IKC van Harte te Houten

informatiebijeenkomst omwonenden | 09-05-2022

bdg architecten

situatie | geluid

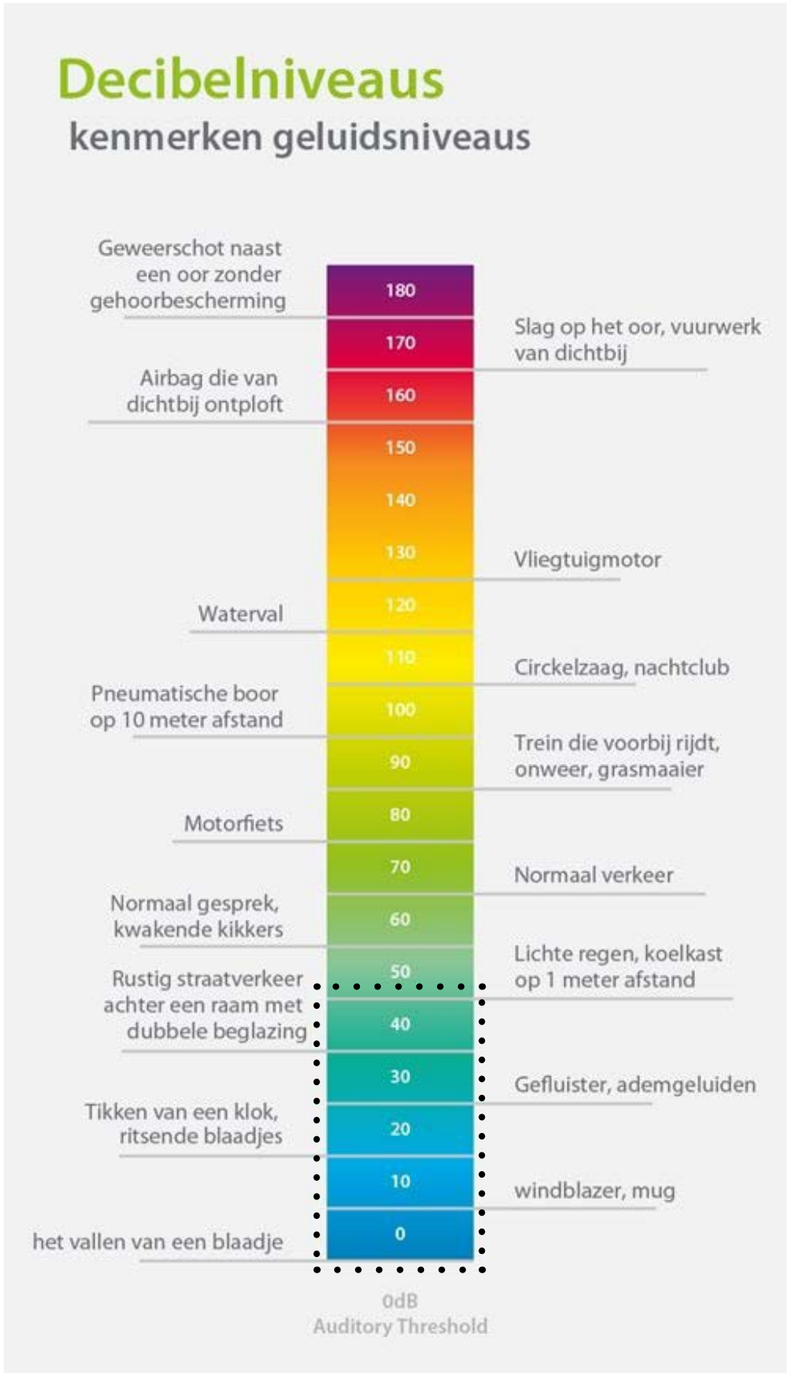
De omwonenden hebben als het goed is allemaal de vorige presentatie met de beantwoording van vragen en een uitlegbrief m.b.t. geluidsbelasting gekregen.

De **maximaal** optredende geluidbelasting op de gevel van de woning rechts van de school (nr 13) bedraagt 42 dB(A) in de dagperiode (cf wetgeving maximaal 50 dB(A) en in de avondperiode ook 42 dB(A). (eis 45 dB(A)) en 38 dB(A) in de nachtperiode (eis 40 dB(A)).

Alle overige geluidsgevoelige objecten hebben een maximale belasting van 34 dB(A) of lager in de dag/avond en nachtsituatie.

Bij een geluidsberekening wordt gekeken welke **maximale** belasting optreedt. Dit is de belasting als alle installaties voor zowel verwarming als luchtbehandeling tegelijk in gebruik zijn op maximaal vermogen. Deze situatie treedt zeker niet gedurende het hele jaar op bij een schoolgebouw. Dit gebeurt voornamelijk (overdag) in de winterperiode als het vriest en in de zomerperiode als het erg warm is.

zicht | vanaf nr 11

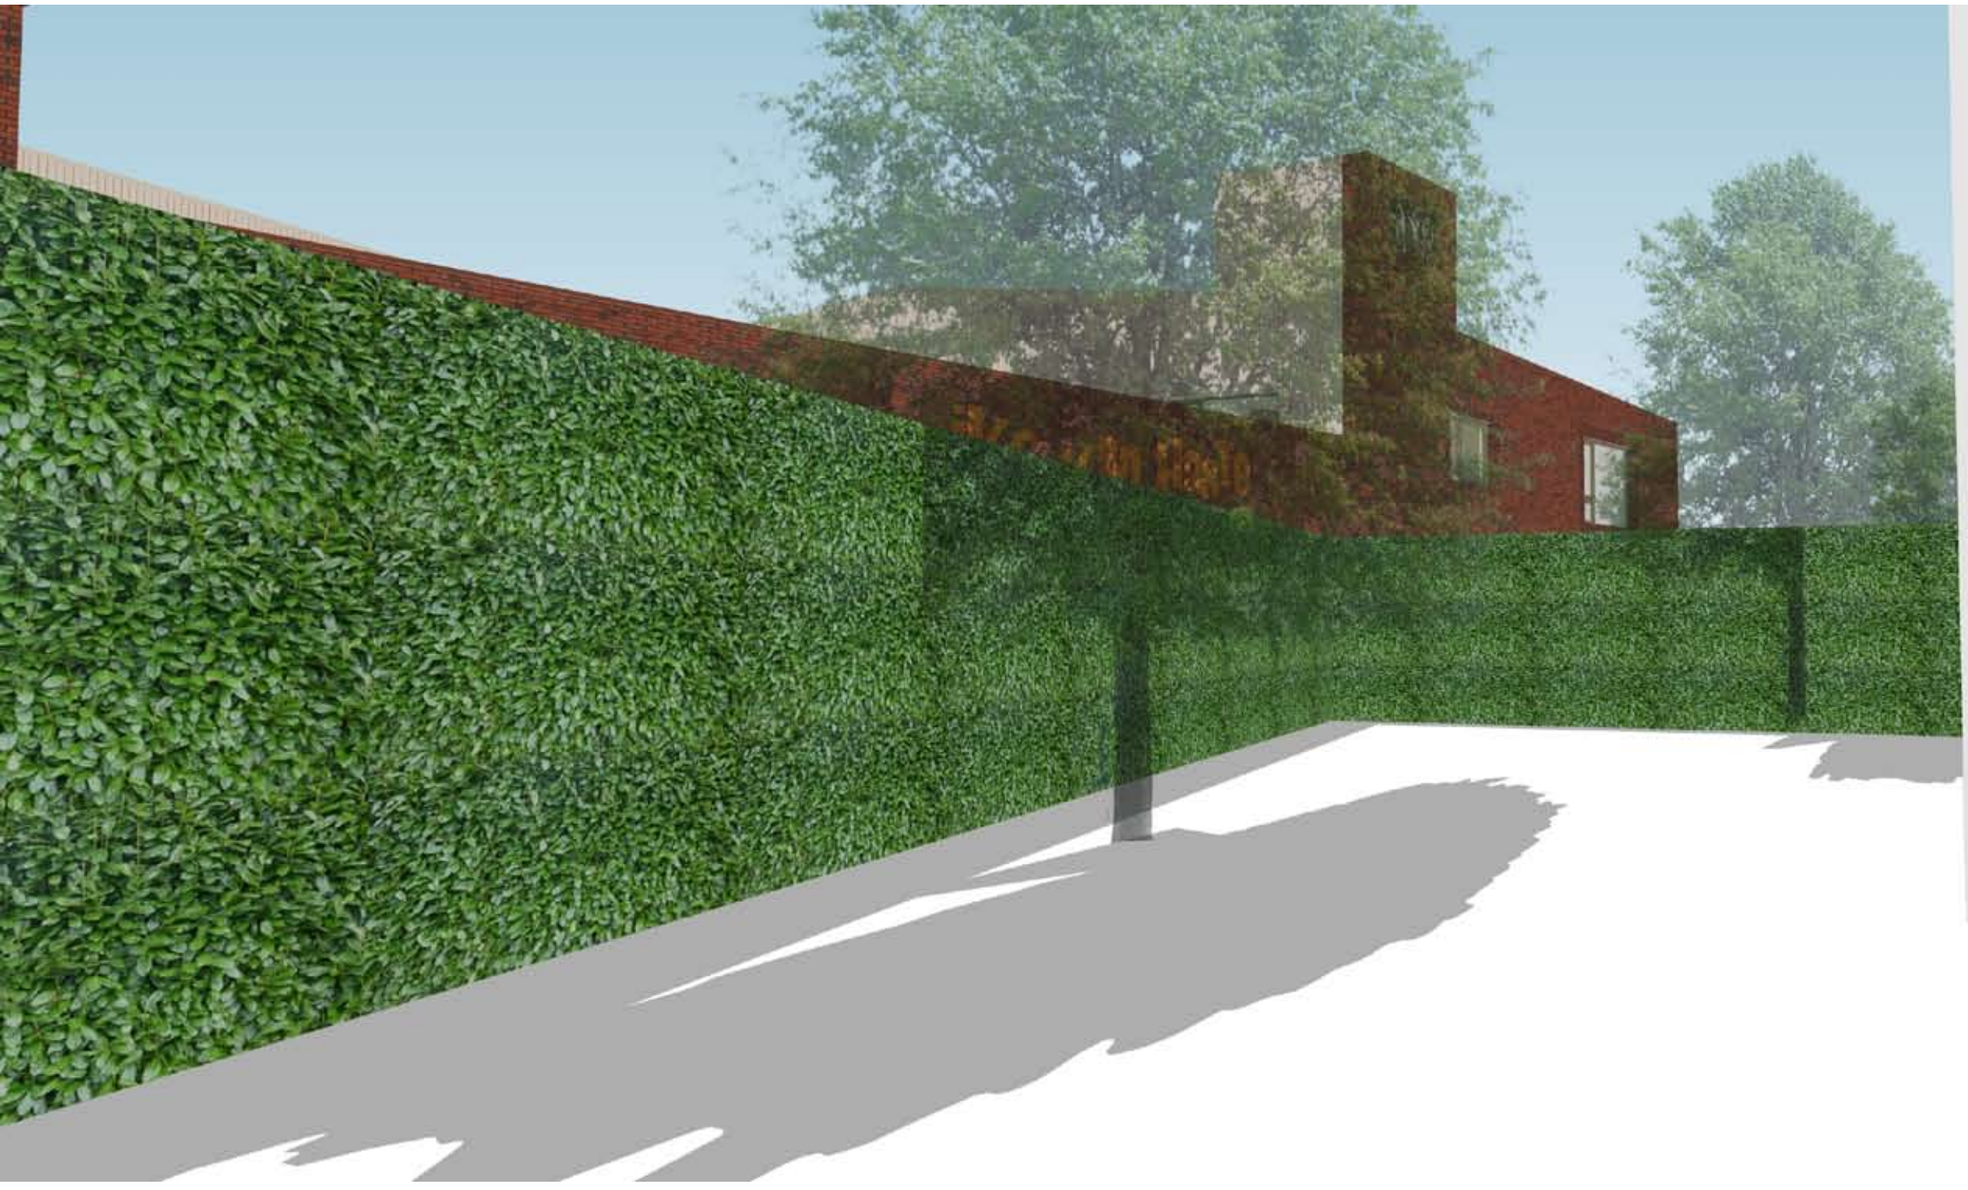
9. De ligging van de (hoofd)entree ten opzichte van de oude situatie is dichter bij het perceel (nr 11 Loerikseweg).
Omdat het gebouw meer programma huisvest en dat ook in een compact volume moet worden ondergebracht is op veel plekken ten opzichte van het huidige gebouw er iets meer afstand van de perceelsgrens. Voor de hoofdentree, omdat die, anders dan in de oude situatie, centraal in het gebouw komt geldt inderdaad juist dat die daardoor dichter bij het perceel van nr 11 komt. In het ontwerp is rekening gehouden met het scheiden van stromen van kinderen (er is ook een nevenentree voor het KDV) maar we kunnen niet voorkomen dat de situatie anders wordt dan voorheen. We hebben qua inkijk/zichtlijnen rekening gehouden met belendende percelen, o.a. door de entree dieper in het gebouw te leggen, de dakpleinen te maken (daardoor zijn er minder lokalen vlakbij de perceelsgrenzen), en met de plaatsing en grootte van de gevelopeningen rekening te houden met de huidige bebouwing in de omgeving. We zullen in overleg met omwonenden ook de hoogtes van de bestaande groene afscheiding in kaart brengen en intekenen om dit zichtbaar te maken. In het aankomende terreinontwerp wordt voor zoveel als mogelijk rekening gehouden met de wensen van omwonenden voor (de hoogte van de) erfafscheiding.

Hierna zijn een aantal impressies vanuit het ontwerpmodel opgenomen met de ooghoogte van een volwassen persoon vanuit de belendende percelen om een indruk te geven van wat een 2,5m hoge groene erfafscheiding wel/niet laat zien van de school. Hierbij is bewust geen rekening gehouden met bestaande begroeiing die op sommige plekken hoger is.

Met voorstel groenblijvende ligusterhaag 2,5m hoog
